FTB Køge – bemærkninger fra SGAV

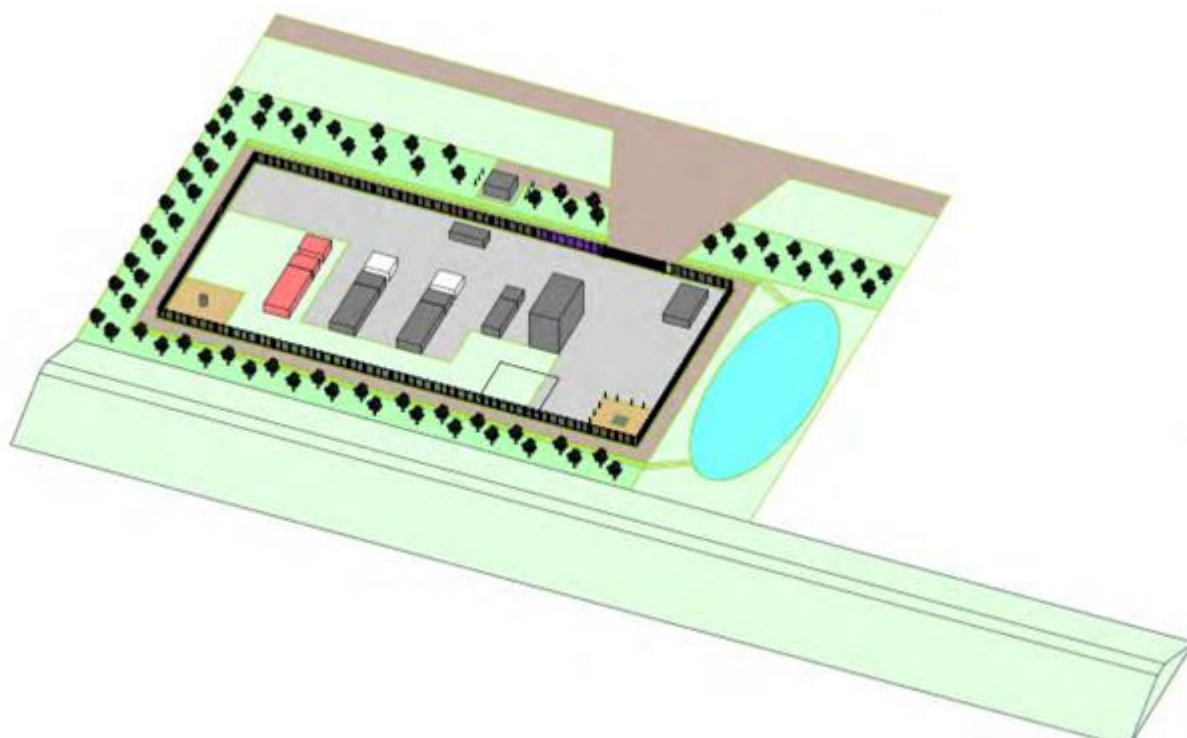
13. Figuren i besigtigelsesrapporten ligner ikke det, som fremgår af projektbeskrivelsen. Det tyder på, at de i rapporten er taget udgangspunkt i et andet design og dermed af placering af anlæggets dele – hvilken betydning har det for de konklusioner, som rapporten når frem til?

- Skrubtudse på matr.nr. 3e (det eksisterende anlæg): Jf. feltbesigtigelsesnotatet vurderes det usandsynligt at den kommer fra søerne på den anden side af motorvejen, da der ikke umiddelbart er faunapassager og motorvejen derfor er en barriere for spredning. Etablering af jordvold syd for det eksisterende anlæg vil således ikke spærre en spredningskorridor mod syd. Endvidere vurderes det i notatet, at den kan have ynglevandhul i én af søerne øst for projektområdet samt at eventuelle spredningskorridorer ikke brydes og at det nye anlæg ikke vil være til hinder for at skrubtudsen kan bevæge sig frem og tilbage mellem projektområdet og søerne øst for – den nye placering af anlæggets dele vil heller ikke bryde spredningskorridorer eller være til hinder for, at skrubtudsen kan vandre til søerne mod øst.

- Rød glente på matr.nr. 3f (projektområdet) Rød glente er tilknyttet kulturlandskabet og yngler typisk i åbne landskaber med spredte skove. Reden placeres i en mindre skov, mens fødesøgningen finder sted i det åbne land, f.eks. langs skovbryn og levende hegn. Det nye

design/ny placering af anlæggets dele vurderes ikke at være til hinder for den røde glentes fødesøgning.

- Flagermus: Jf. feltbesigtigelsesnotatet vurderes det mest sandsynligt, at området er et vigtigt jagtområde samt at flagermusene har flere flyveruter hen over den del af matr.nr. 3f som udgør projektområdet. Undersøgelserne viste ligeledes at flagermusene tilsyneladende også flyver ubesværet hen over det eksisterende anlæg hvilket indikerer at det eksisterende anlæg ikke udgør en hindring for flyvning og jagt. Det vurderes i feltbesigtigelsesnotatet at opførsel af det nye anlæg samt dets placering på matr.nr. 3f, ikke vil medføre en væsentlig påvirkning af flagermusenes flyveruter og jagtadfærd. Nyt design/ny placering af anlæggets ændrer ikke på vurderingen idet flagermusene ubesværet kan flyve hen over anlæggets dele. Af figur 14 i notatet fremgår flagermusenes flyveruter og af den fremgår det, at der ikke er flyveruter ind over placering af den kommende jordvold.

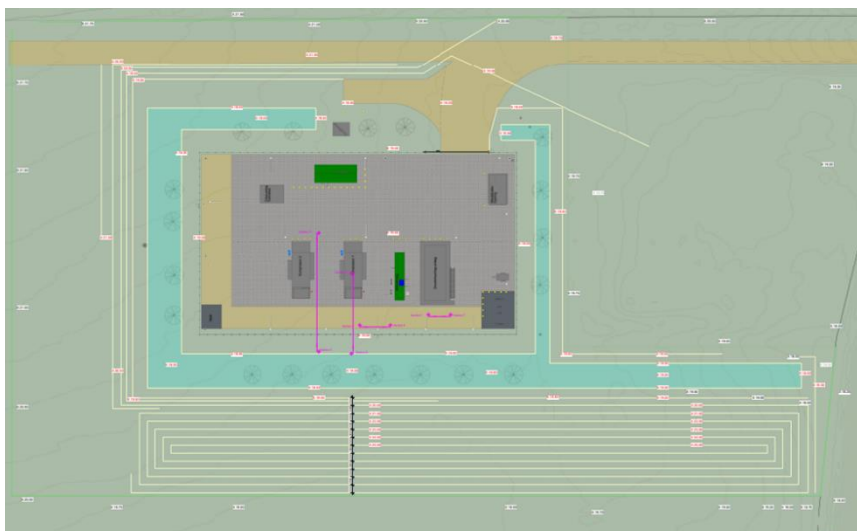
14. Jeg kan se, at I skriver i projektbeskrivelsen (3.2.8.5, side39): *"Utætheder med olie vil blive i den enkelt kompressorcelle og ikke afledt til omgivelserne uden for bygningen. Ved de samlinger på kompressoren, hvor risikoen for spild er størst (smøreoliepumpe og filter), er der bygget en kant på pladen under kompressoren, som sikrer, at væskerne ikke kan løbe væk. Ved større lækager af olie eller kølevand kan der ikke udelukkes spild på gulvet inde i bygningen."*

Når jeg ser på figur 3-2(3D-visualiseringen), synes jeg det er svært at forstå, hvad det er vi taler om – er det bygninger eller er det forskellige containere som står på befæstet areal og tekniske anlæg uden tag (fotoet af køleren tyder på det sidste)? Det kan godt være, at det er proportionerne, som snyder mig, men jeg har brug for at forstå om det er det ene eller det andet man kan se af figuren. Bilag 2.2 er så gnidret, at jeg ikke kan læse, hvad der står over de enkelte dele af tegningen

Hvis der er tale om egentlige bygninger, vil der så blive etableret afløb derfra?

I skriver også: "Skulle der opstå en utæthed på en flange til kølevandet, vil der kunne komme et mindre spild af vand-glykolblanding, inden lækageovervågningen stopper anlægget (ca. 50-100 liter). Kølervæsken bliver formentlig GLACELF MPG SUPRA eller tilsvarende, der ikke er klassificeret som farligt i henhold til Europa-Parlamentets og Rådets forordning (EF) nr. 1272/2008. Dette spild vil løbe ud på belægningen omkring kølerne og langsomt sive ned i jorden. Lækager på flanger forventes ikke som en del af den planlagte drift af anlægget, men vil kun opstå i forbindelse med skade, fx ved påkørsel. For at minimere sandsynligheden for dette opsættes pullerter, som beskyttelse omkring kølerne, og køreveje føres hele vejen rundt om anlægget, så det ikke er nødvendigt for lastbiler at skulle bakke på anlægget."

Hvis jeg ser på figuren ovenfor, ser det ud til, at en meget stor del af arealet er befæstet, og så vil glycolen ikke sive ned i jorden, men til gengæld blive afledt med overfladevand, som så enten vil sive eller i tilfælde af skybrud løbe ud i dræn/vandløb. Jeg har derfor brug for, at det i den reviderede beskrivelse fremgår, hvordan disse forhold kommer til at blive, herunder en tydeliggørelse af, hvad der er bygninger, containere og tekniske anlæg (eventuelt en læsbar udgave af tegningen i bilag 2.2), så vi kan forholde os til, om de omtalte typer af uheld/spild risikerer at kunne påvirke jord/grundvand/recipienter. Sandsynligheden for at der vil forekomme spild med vand/glykolblandingen vurderes at være meget lille idet der etableres pullerter omkring kølerne, lastbiler ikke skal bakke på anlægget samt der sidder alarmer på vores systemer, som vil slå ud hvis der er hul på eks. slanger. Hertil vil den valgte kølervæske ikke være klassificeret som farlig i henhold til Europa-Parlamentets og Rådets forordning (EF) nr. 1272/2008.

Der etableres ikke afløb. Alt samles i samlebasiner eller sumpe. Der etableres samletak for mandskabsfaciliteter. Der er tale om "container units" som vil kunne flyttes på et senere tidspunkt.

[Som beskrevet herover etableres der pullerter omkring kølerne samt lastbiler skal ikke bakke på anlægget – hertil vil den valgte kølervæske ikke være klassificeret som farlig i henhold til Europa-Parlamentets og Rådets forordning \(EF\) nr. 1272/2008. Endvidere vil utætheder med olie blive i den enkelt kompressorcelle og ikke afledt til omgivelserne uden for bygningen og projektet](#)

medfører ikke et stort oplag af miljøfremmede stoffer/olie- og kemikalieprodukter på anlægget. Der vil blive anvendt enten grus eller urea ifm. vinterbekæmpelse.
